Em **19/08/2025** foram realizadas inspeções de campo nos subsistemas de **água** para verificação de Não Conformidades, conforme Resolução ARES-PCJ nº 48 de 28/02/2014.

Novo Item Fiscalizado 12.793 - RES. VALE 1 - SÃO JOSÉ DO RIO PARDO (São José do Rio Pardo)

Novo Item Fiscalizado 12.792 - RES. VALE 2 - SÃO JOSÉ DO RIO PARDO (São José do Rio Pardo)

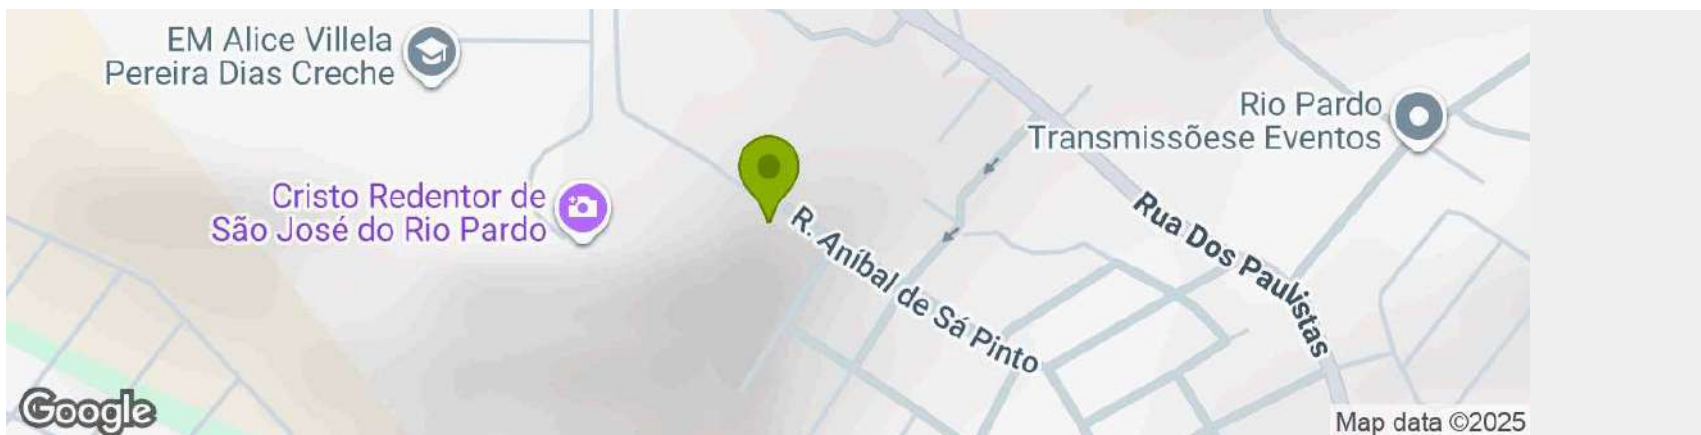
[RES6.3] Existência de vazamentos aparentes

[RES6.3] Observações

Vazamentos na parede lateral do reservatório, dentro da caixa de válvulas

Foto 1 - Materiais de construção e produtos químicos na EEA Santo Antônio em São José do Rio Pardo

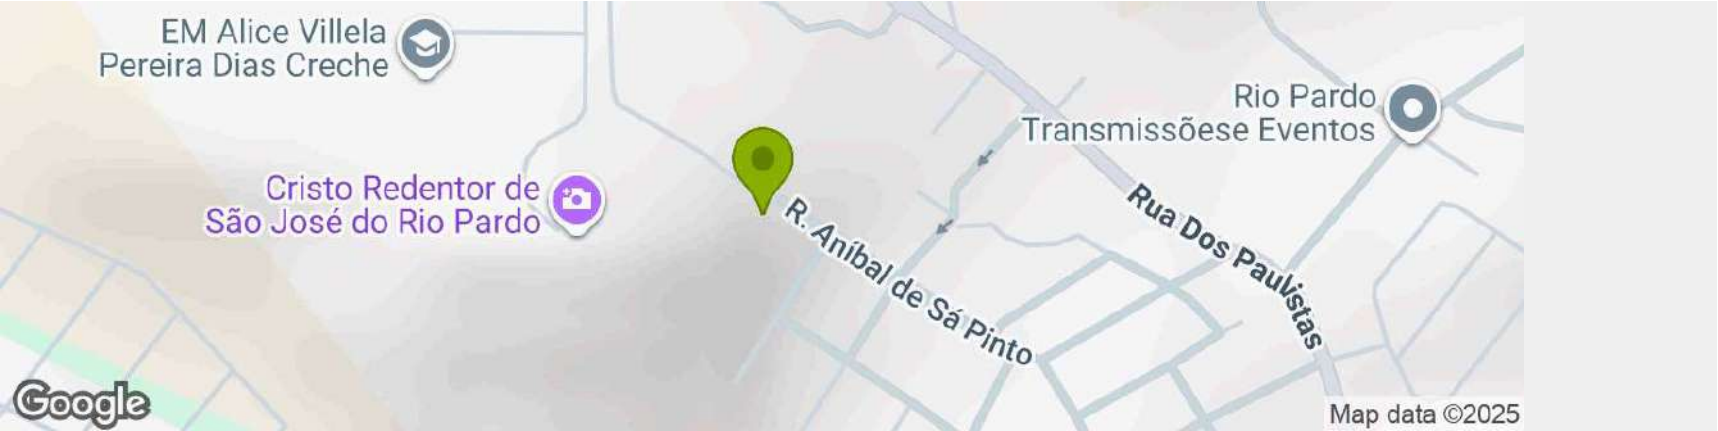
[EEA4.10] Ausência de manutenção, limpeza, conservação e segurança

Não Conforme

Novo Item Fiscalizado 12.788 - RES. VILA FORMOSA 2 - SÃO JOSÉ DO RIO PARDO (São José do Rio Pardo)

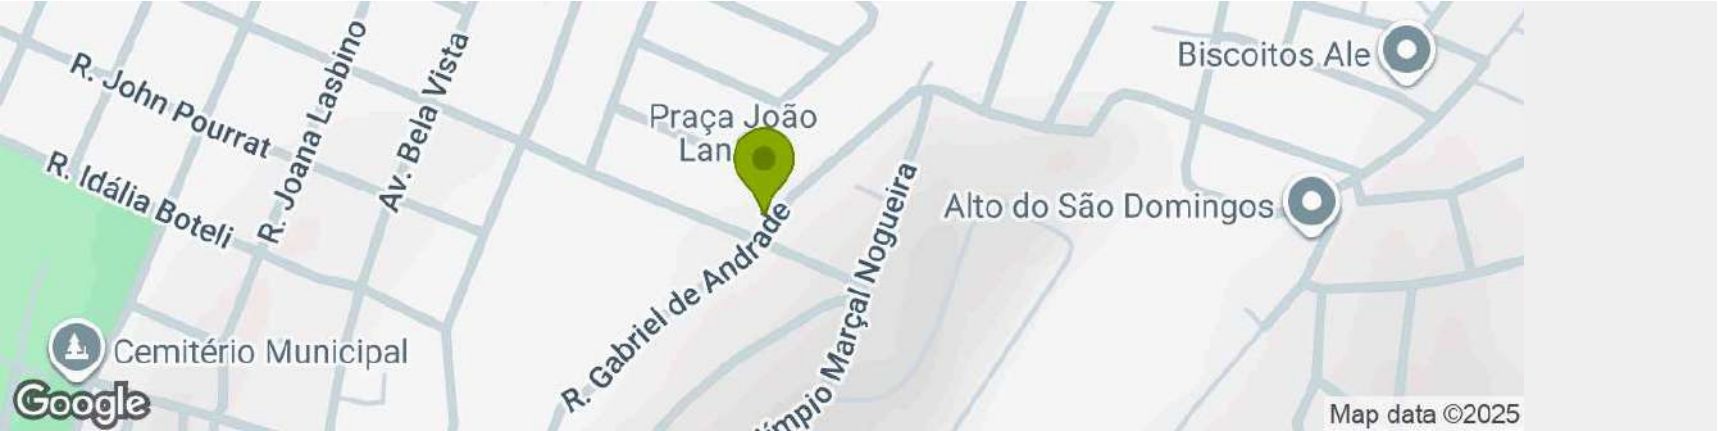
[RES6.7] Inexistência de para-raios em reservatórios elevados

Não Conforme

Foto 1 - Ausência do SPDA no Reservatório Vila Formosa 2 em São José do Rio Pardo

RES. VILA FORMOSA 1 - SÃO JOSÉ DO RIO PARDO

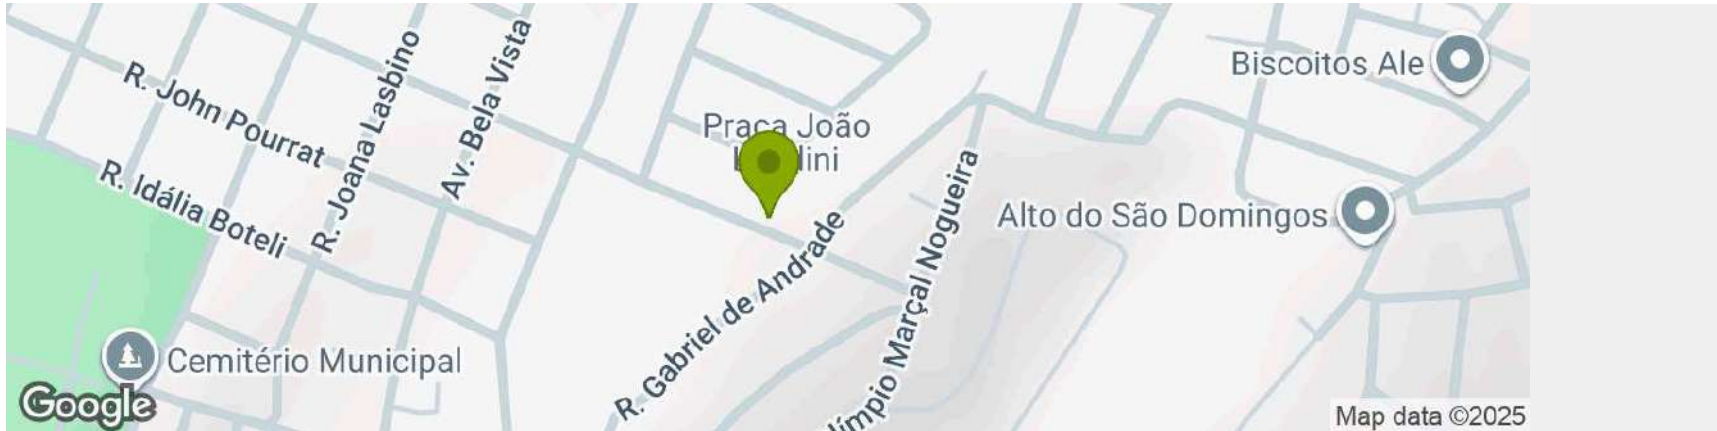
[RES6.14] Ausência de manutenção, limpeza, conservação e segurança

Não Conforme

Foto 1 - Laje cedendo do Reservatório Vila Formoso 1 em São José do Rio Pardo

Foto 2 - Cobertura provisória onde a laje cedeu do Reservatório Vila Formoso 1 em São José do Rio Pardo

Novo Item Fiscalizado 12.781 - RES.VILA PEREIRA 1 - SÃO JOSÉ DO RIO PARDO (São José do Rio Pardo)

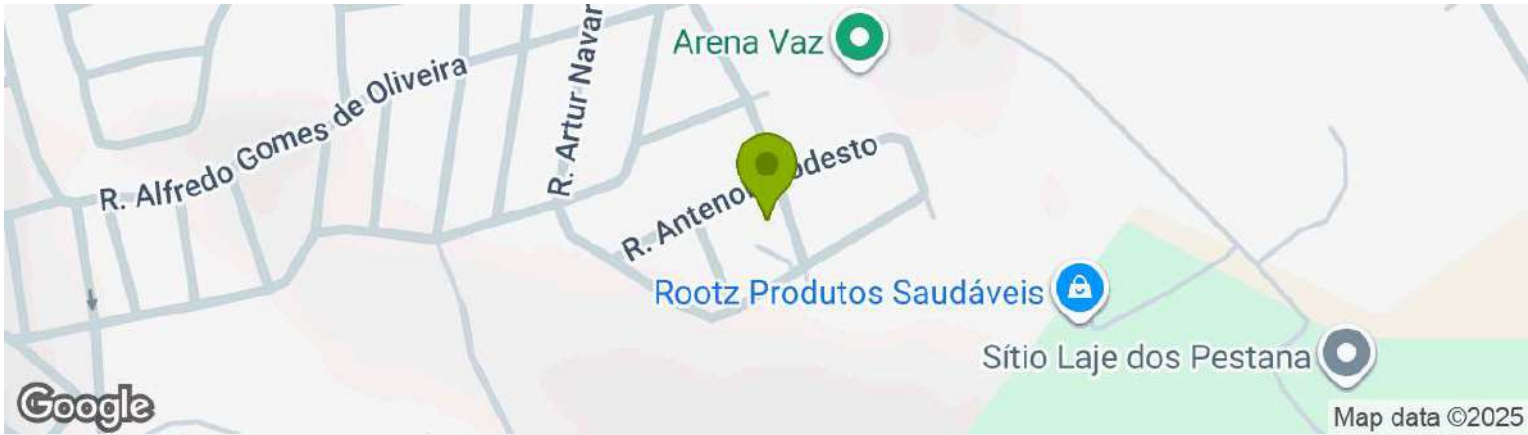
[RES6.10] O reservatório não possui tampas de inspeção em boas condições

Foto 1 - Tampa de inspeção em más condições no Reservatório Vila Pereira 1 em São José do Rio Pardo

[RES6.14] Ausência de manutenção, limpeza, conservação e segurança

Foto 1 - Rachadura na laje do Reservatório Vila Pereira 1 em São José do Rio Pardo
